**REGULERINGSFORSLAG TIL
OFFENTLIG ETTERSYN**

Fagnotat

Vår referanse: PLAN-2024/18459-102

Forslag til detaljregulering – offentlig ettersyn Fana. Gnr. 44, bnr. 325 mfl., Klokkarlia 71780000

Figur 4: Resultat frå klimanorm.

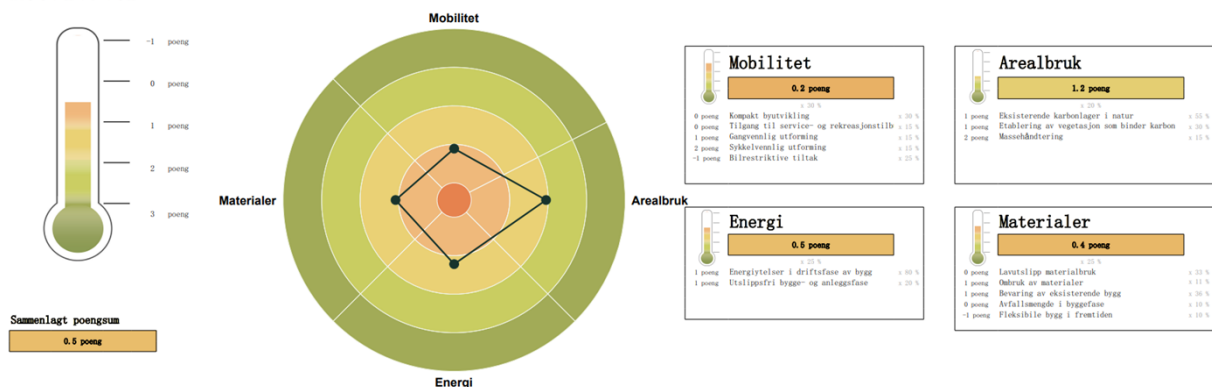
Klimanorm viser at føreslegne tiltak får ein samla poengsum på 0,5 poeng. Prosjektet får høgaste poengsum på arealbruk med 1,2 poeng, og lågast på mobilitet med 0,2 poeng. For energi får prosjektet 0,5 poeng, og for materiale får prosjektet 0,4 poeng. Resultat frå klimanorm går fram av figur 4.

Forslagsstillar grunngeir resultatet mellom anna ved at den største delen av prosjektet er transformasjon av eksisterande bygningsmasse, og at det er avgrensa inngrep i eksisterande grøntareal. Tomannsbustadane, parkering og renovasjon vil likevel leggje beslag på eksisterande grøntareal.
